福建省闽地建筑设计院设计修改通知单

三明市梅列区徐碧学校建设项目
地下室一、7#楼

局部修改图纸

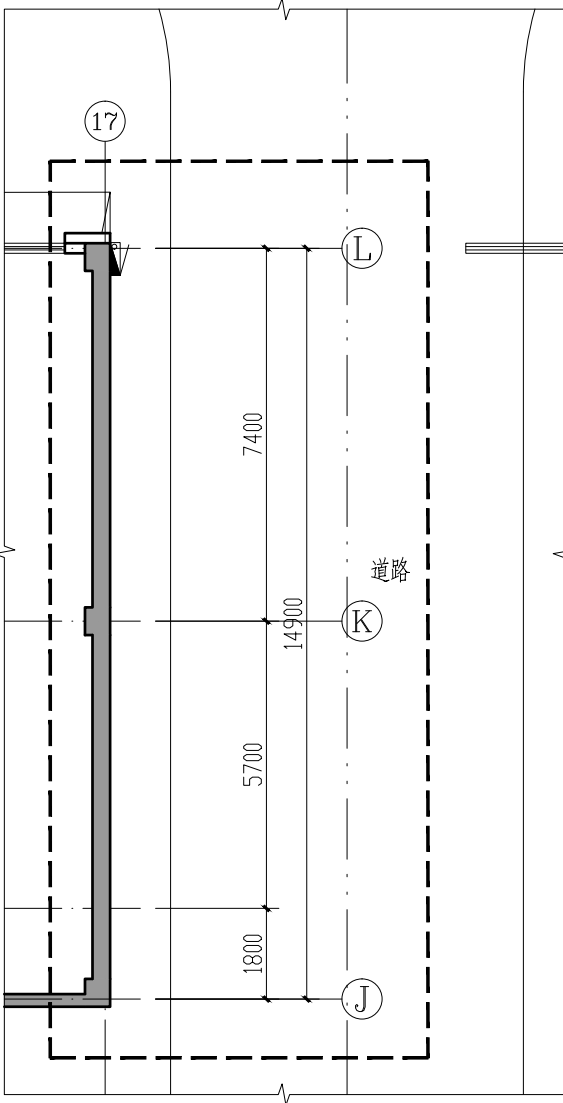
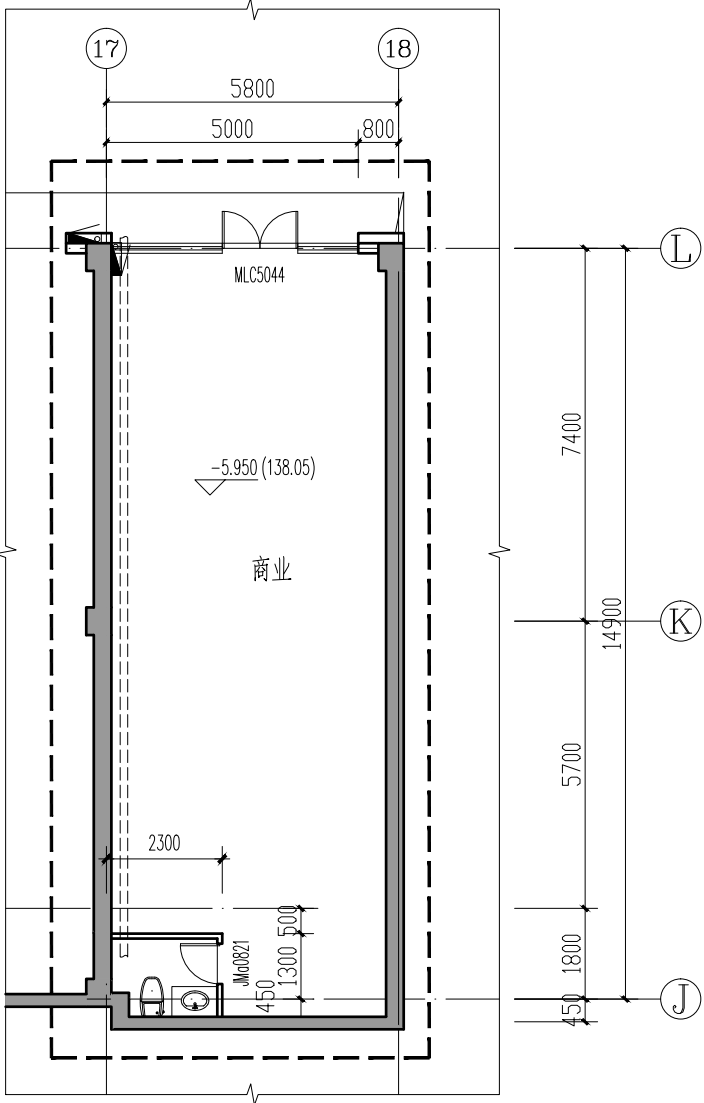
建设单位	三明市城市建设投资集团有限公司						
工程名称	三明市梅列区徐碧学校建设项目地下室二						
工程编号		专业	建筑	修改号	J-01	修改日期	2021.06
更改理由	1、原设计图纸错、漏、碰、缺的更正。 2、原构造设计的改进或完善。 3、其它工种设计人员要求配合更改。 4、地质条件与原资料有出入造成的修改。 5、建设单位要求更改。 6、施工单位要求更改。 7、货源供应情况的变化。 8、施工条件变化。 9、审查意见。 10、消防（人防）审查意见。						
	1、在⑰交⑪~⑬轴后增设商业开间，面积增加90.48平方米,修改如下：  地下室局部平面图（变更前）  地下室局部平面图（变更后）						
工程负责人		专业负责人		设计		审核

地下室局部平面图一（变更前）
虚线为修改区域

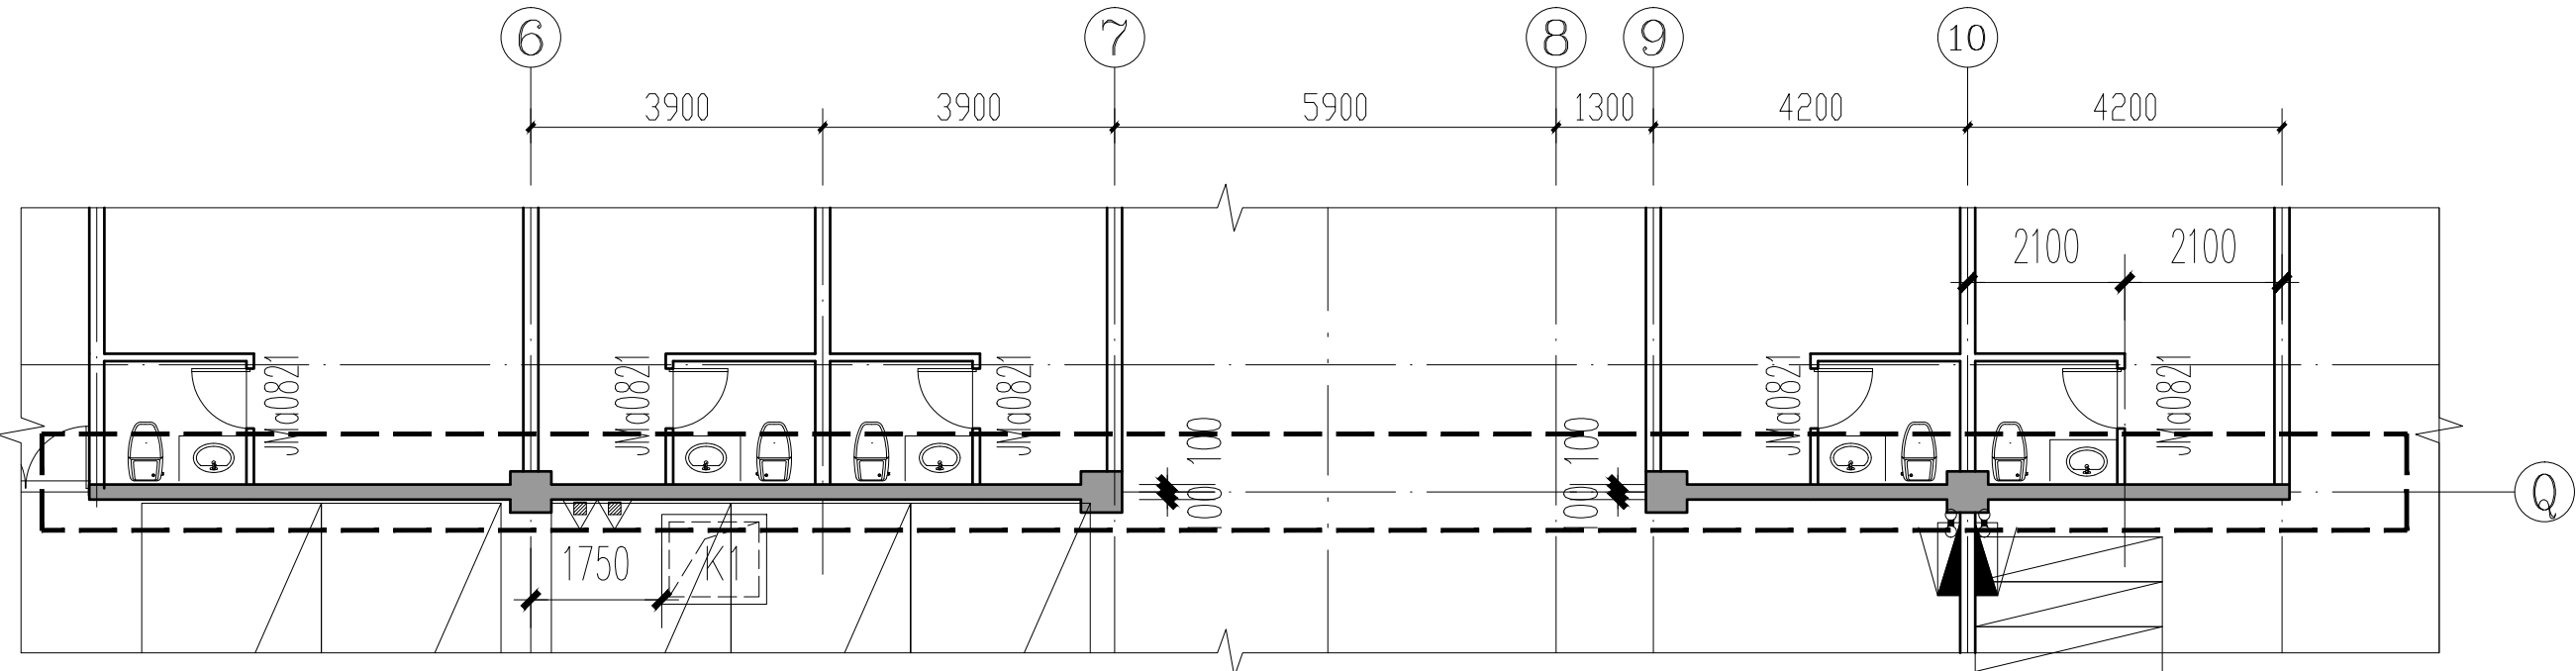
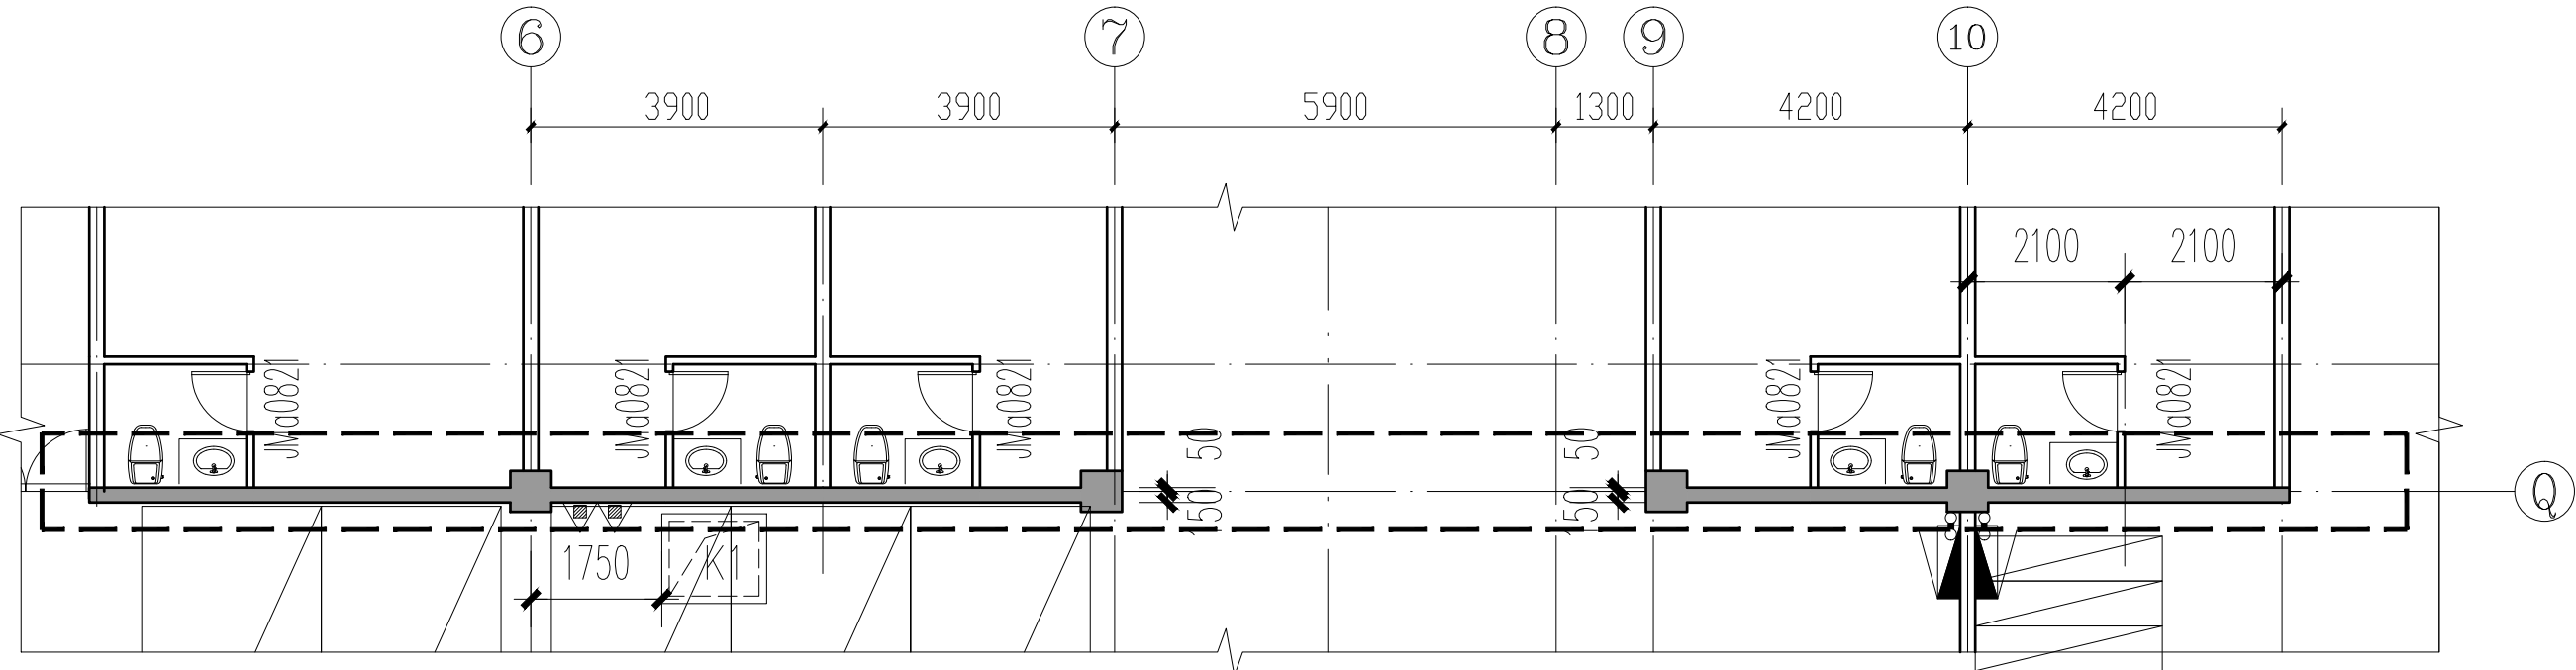
1. ④~⑩轴交Q轴墙体向下位移50mm，商业面积增加0.905平方米，修改如下：

地下室局部平面图一（变更后）
虚线为修改区域

一层局部平面图一（变更前）
虚线为修改区域

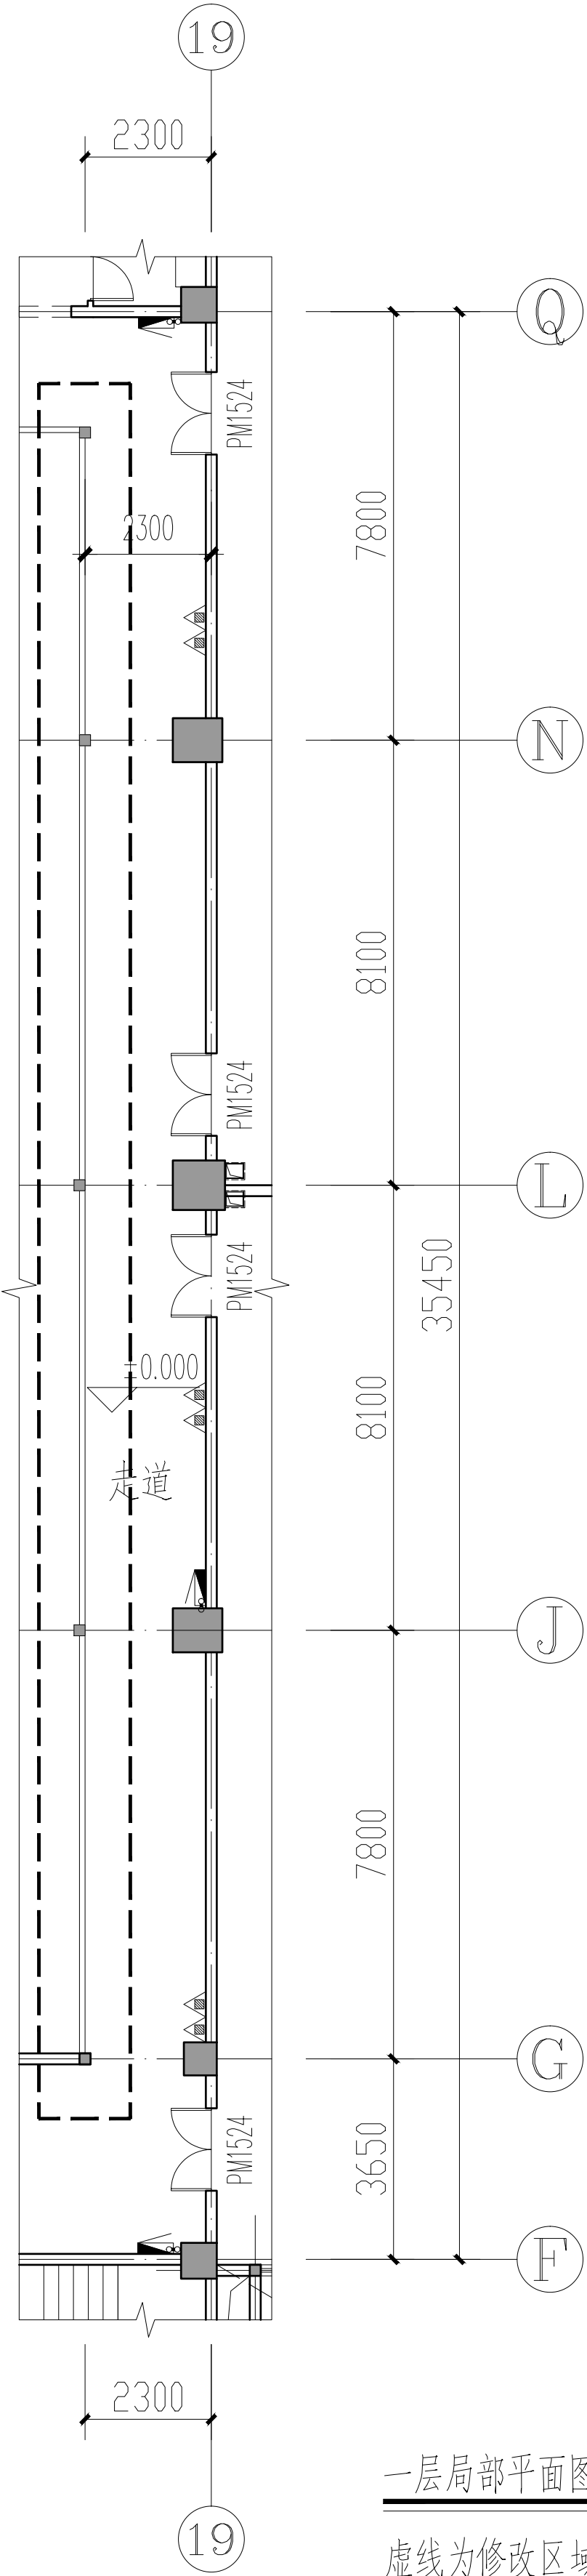
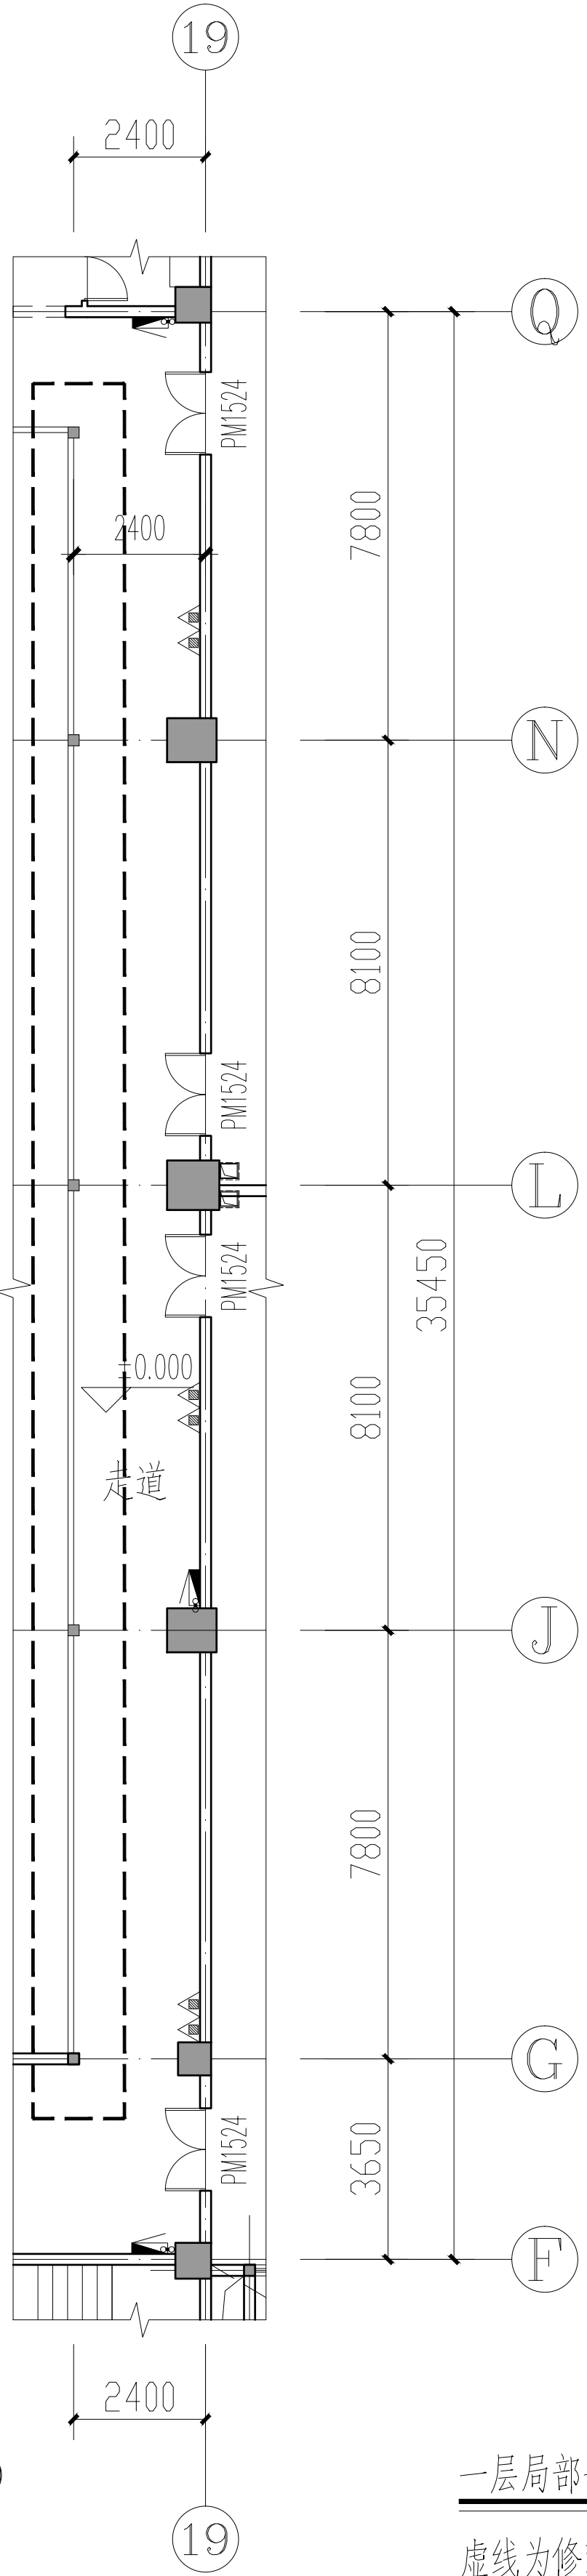
2. 栏杆向左侧位移100mm，导致面积增加2.950平方米，修改如下：

一层局部平面图一（变更后）
虚线为修改区域

地下室局部平面图二（变更前）
虚线为修改区域

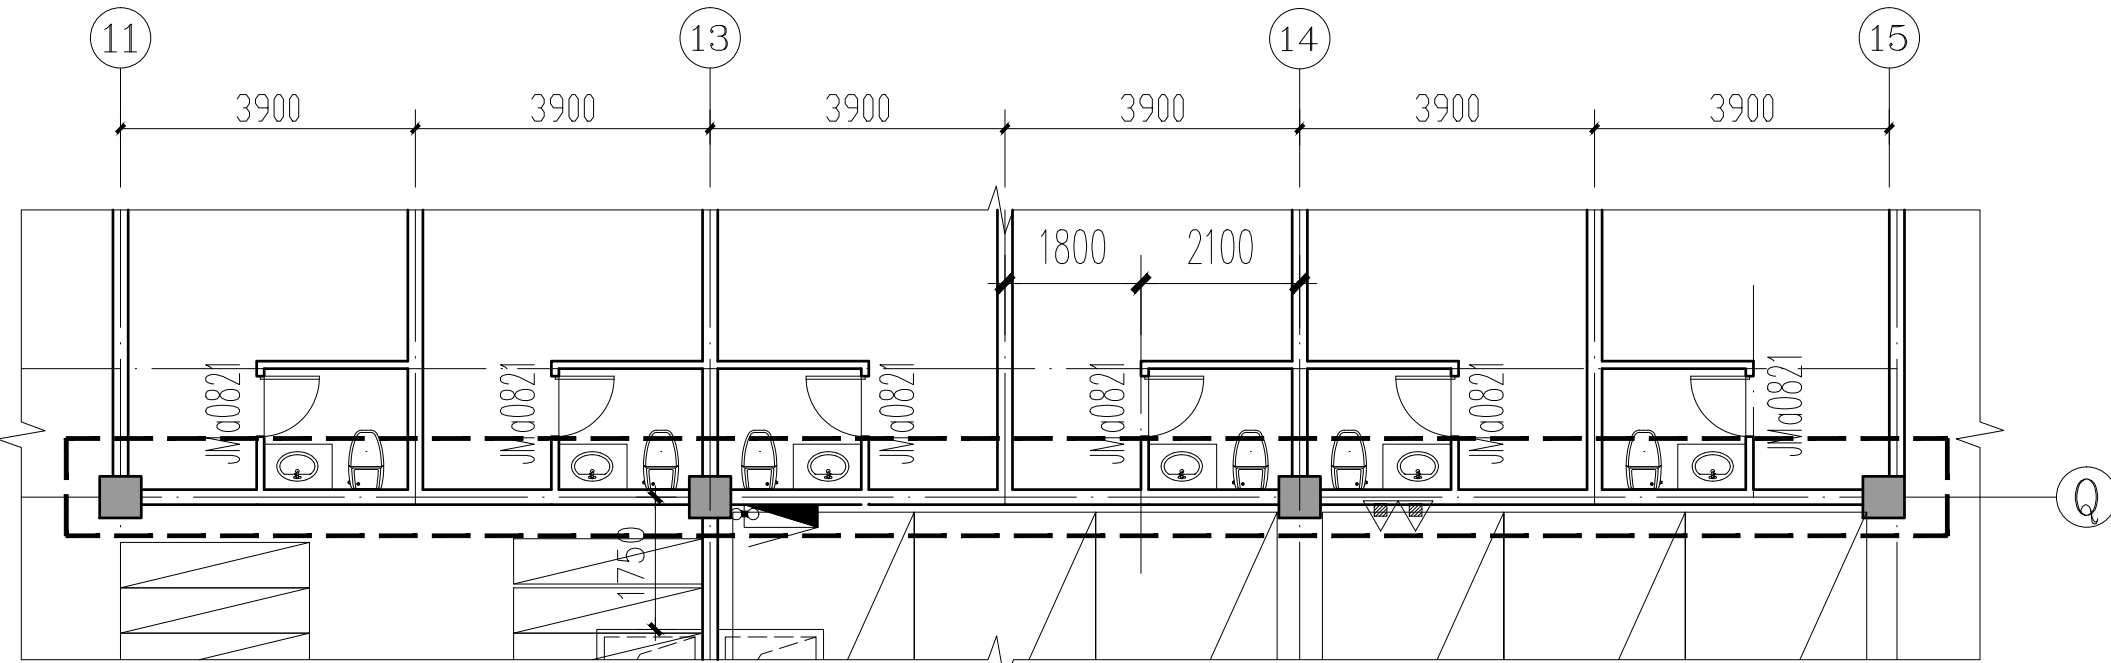
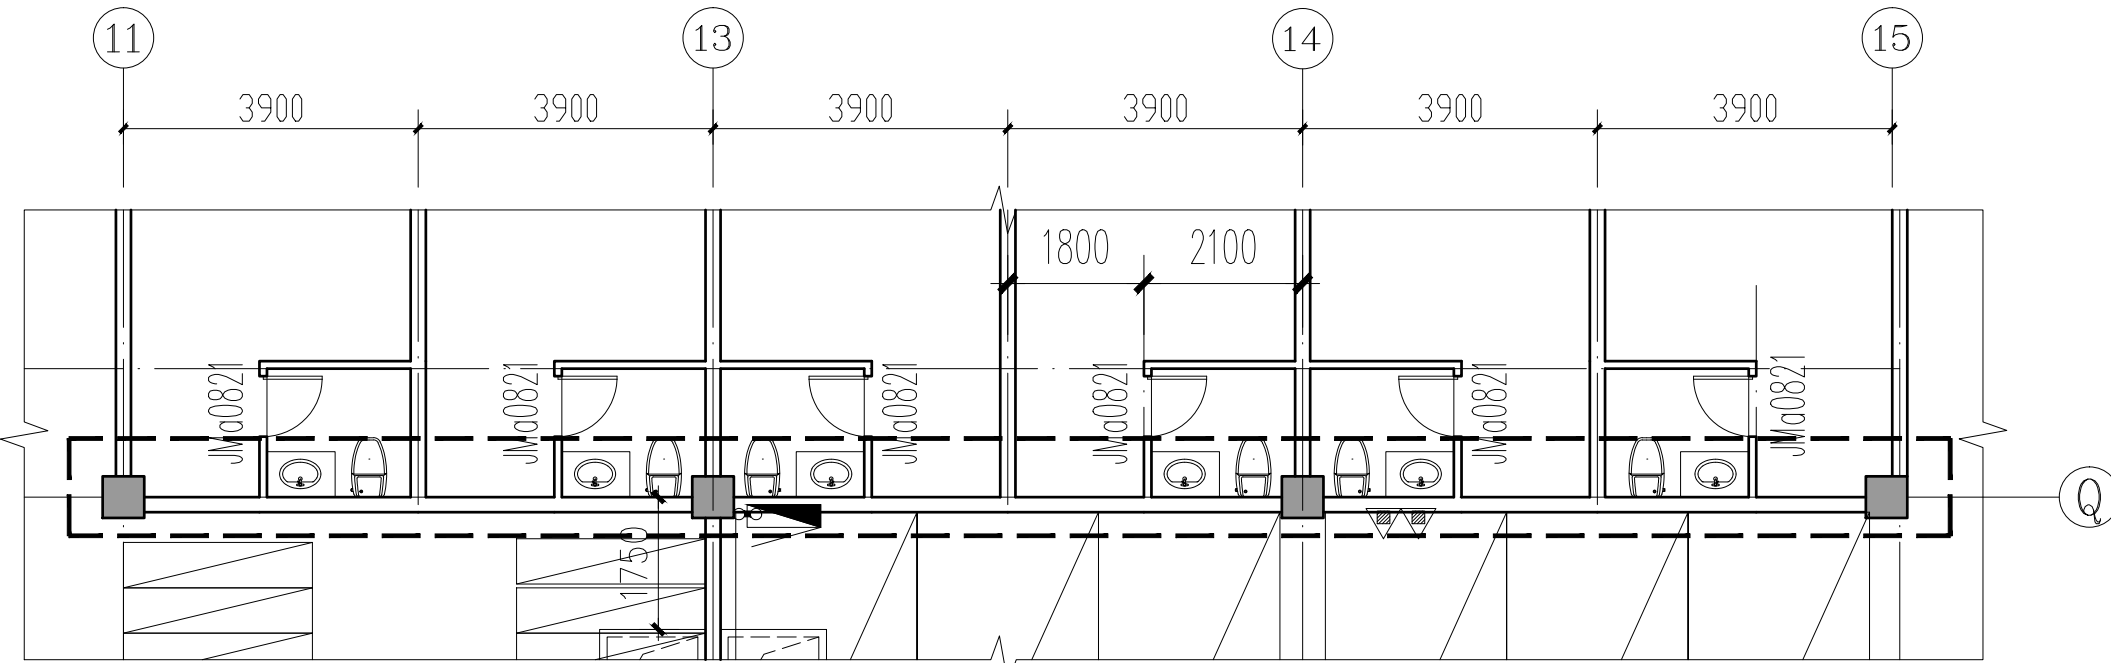
3. ⑪~⑮轴交Q轴墙体向下位移100mm，商业面积增加2.80平方米，修改如下：

地下室局部平面图二（变更后）
